*Concerne: Réaction du BRAL à l'enquête publique concernant le réaménagement la Place Royale et la mise en lumière des façades des bâtiments qui la bordent, ainsi que la Place du Musée, le Musée des Arts Anciens et la Cour des comptes (PU-R5762018)*

ICR 11 sur la place royale (source : [Carte interactive](#) de Bruxelles Mobilité)

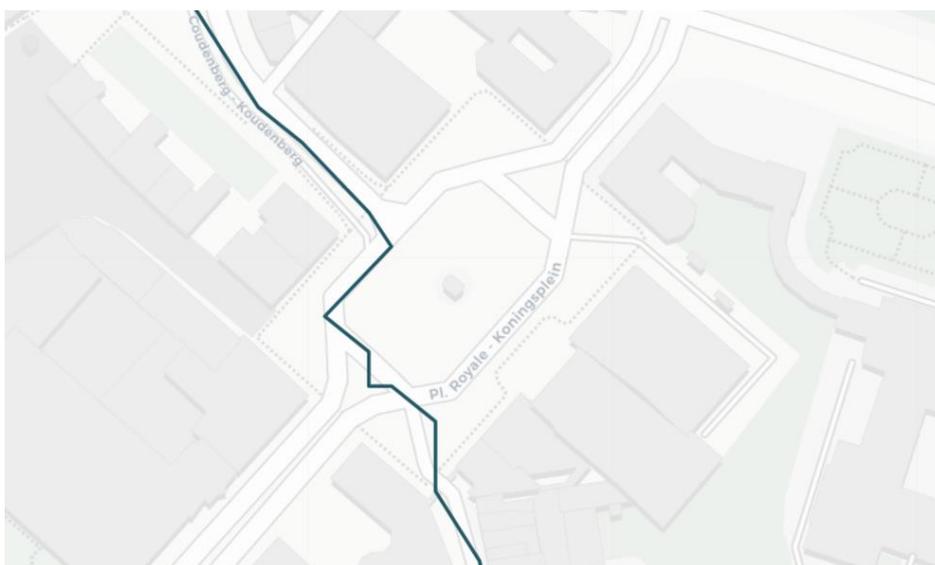
L'existence d'un itinéraire cyclable régional (ICR 11) n'est pas mentionné ni pris en compte dans l'analyse. Cette information est pourtant importante dans l'aménagement de l'espace. Un ICR engendre un certain flux de cyclistes, qui doit être pris en compte dans ce projet.
